Zienswijzennota behorende bij verleende omgevingsvergunning OVA-202373709

Dit onderdeel maakt deel uit van de omgevingsvergunning verleend op 02 april 2024 voor het realiseren van een verkeersplein bestaande uit een turborotonde (project Aanpak Ring Zuid) ter hoogte van het Julianaplein, Brailleweg en omgeving (kadastrale sectie C, perceel 10271) te Groningen, aangevraagd door de Gemeente Groningen en geregistreerd onder nummer 202373709.

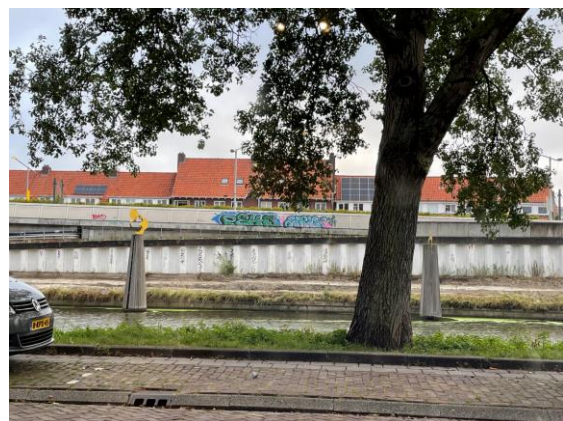
Mijn bezwaar ziet op de handhaving van de damwanden aan de kanaalkant van de Brailleweg, zonder dat deze worden weggewerkt achter een 'groene wand' (bijvoorbeeld klimop). De lelijke witte damwanden – die onder de graffiti zitten en sinds enige jaren niet meer door de Gemeente worden schoongehouden (zie foto) – steken schril af bij de mooie groene uitstraling van de rest van het project. Uit de tekening 'Bovengrondse_Infra_blad2.pdf' leid ik af dat de damwandconstructie niet wordt weggewerkt. Mocht dat kloppen, dan maak ik daartegen bezwaar. Als je straks langs het kanaal over de Brailleweg fietst, kom je langs deze verwaarloosde 'schimmelplek' en dat kan toch niet de bedoeling zijn van zo'n mooi project? Ik verzoek u dan ook, mede namens vele burens, de damwanden te voorzien van een groene aankleding die graffiti onmogelijk maakt en het aanzicht van dit deel laat aansluiten bij de rest van het project.

Langs de witte damwanden zal (conform tekening 'Deelgebied 10, Ontwerp Onderliggende wegen Brailleweg d.d. 21-12-2022) een blokhaag worden geplant, zodat het aanzicht, nadat de haag is volgroeid, groen oogt. Overigens kan aangebrachte graffiti worden gemeld via de website van de gemeente Groningen, mits de graffiti racistisch, discriminerend of anderszins kwetsend is.

Damwanden

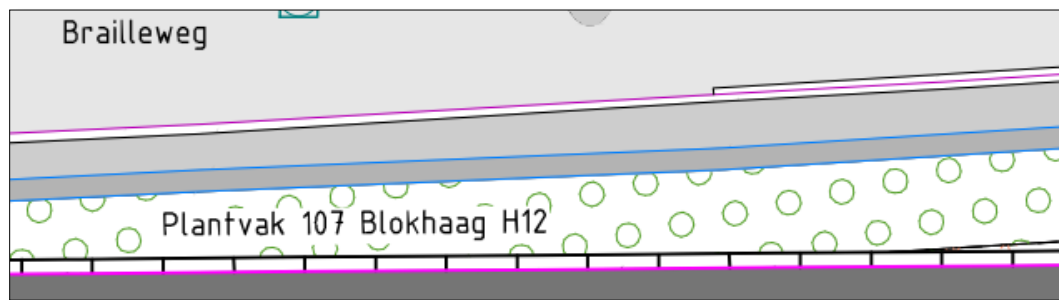
In deze zienswijze doet een buurbewoner beklag over het aanzicht van de damwanden parallel langs het Noord-Willemskanaal (oostzijde) tussen de straten Rivierenhof en IJsselstraat. Hij geeft aan dat hij de witte damwanden lelijk vindt, dat deze onder de graffiti zitten en dat deze schril afsteken bij de groene uitstraling van de rest van het project.

De damwanden op de door de buurbewoner genoemde locatie vallen buiten de ligging van het plangebied van de turborotonde waarop deze omgevingsvergunning betrekking heeft, daarom wordt in dit kader hierover geen afweging gemaakt. Echter, willen we hierbij wel inhoudelijk reageren op de zienswijze, omdat de locatie van de damwanden binnen de grenzen van de Tracébesluiten en het bestemmingsplan Tracé Ring Zuid Groningen valt.

Het document 'Bovengrondse_Infra_blad2' valt buiten het plangebied, maar deze is toegevoegd simpelweg om het complete beeld weer te geven.

Fietsoversteek

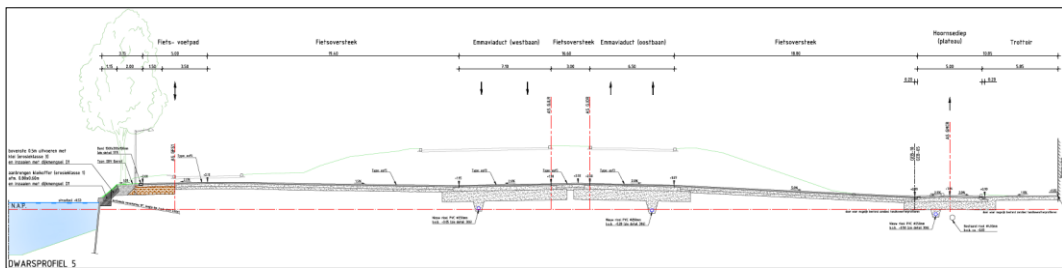
In de zienswijze wordt gesteld dat de gelijkvloerse fiets- en voetgangersoversteek met verkeerslichten een aantal grote problemen kent, namelijk:

- voor fietsers lastige steile hellingen;
- Op westelijke baan Brailleweg voor auto's geen verkeerslichten voor oversteek gepland;
- Voetgangers moeten in twee keer oversteken, fietsers in één keer, verwarrend en ongelijk;
- Vanuit bushalte geen verkeerslicht gepland. Bushalte belemmert zicht voor auto's, fietsers en voetgangers, vooral vanuit de nieuwe verbindingsweg;
- De opening in de geluidswering voor de oversteek zorgt voor slechtere demping van geluid, daarbij komt de opening noordelijker en dichterbij de bebouwing te liggen;

- Beide rijbanen zijn voorzien van verkeerslichten. Op tekening Deelgebied 10, Brailleweg, Inrichting en Uitrusting, blad 3 zijn voor beide rijbanen de verkeerslichten aangegeven. Zie de rode cirkels in onderstaande uitsnede van het ontwerp voor de locaties van de verkeerslichten:

- De bushalte heeft wel degelijk een verkeerslicht (zie rood omcirkelde verkeerslicht bij de bushalte op het plaatje hiervoor). De verkeerslichten voor het autoverkeer worden op een zweepmast boven de rijstroken geplaatst, waardoor deze lichten al van afstand zichtbaar zijn.

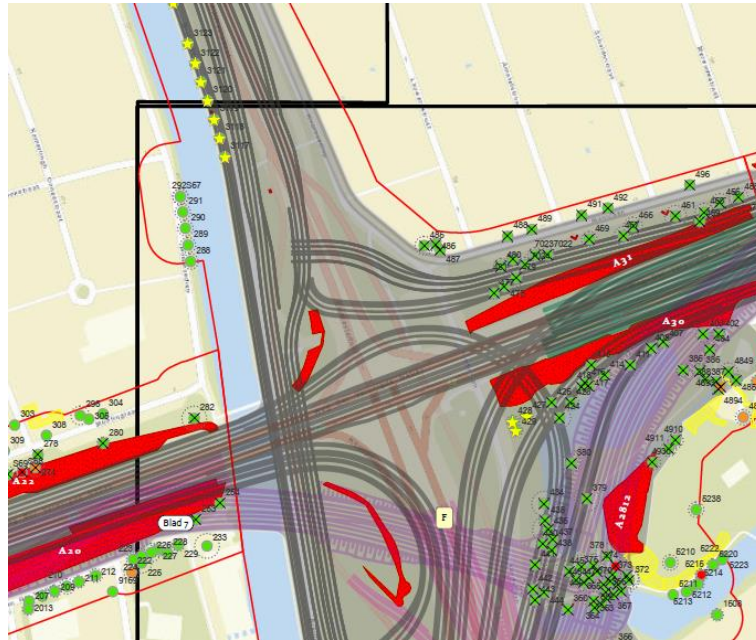
In de zienswijze wordt gevraagd hoe het kan dat het aantal parkeerplekken aan het Hoornsediep en de Maaslaan in het vorige ontwerp beduidend lager was dan in het huidige ontwerp. Verder geeft men aan dat er een overdaad aan parkeerplekken versus een tekort aan groen is.

Op pagina 50, 51 en 52 van de Inrichtingsplannen Zuiderplantsoen, Maaslaan, Vondellaan en Helpman van september 2014 (<https://www.aanpakringzuid.nl/bibliotheek/plandocumenten/>) zijn de destijds aanwezige parkeerplaatsen weergegeven. Volgens deze inventarisatie gaat het om 105 parkeerplaatsen. Met 120 parkeerplaatsen komen er 15 meer dan in 2013-2014, dit is destijds met de buurt afgesproken. Op de luchtfoto uit 2013 is te zien dat de parkeerplaatsen in de Maaslaan anders (schuin) waren dan in 2018, daarin zit het verschil. Op het Hoornse diep is er maar 1 parkeerplaats verschil, 24 versus 25 parkeerplaatsen. In het nieuwe ontwerp staan er ook bomen tussen de parkeervakken en die waren er destijds niet. Aanvankelijk was er in de Maaslaan langsparkeren beoogd, maar dat wordt nu haaksparkeren.
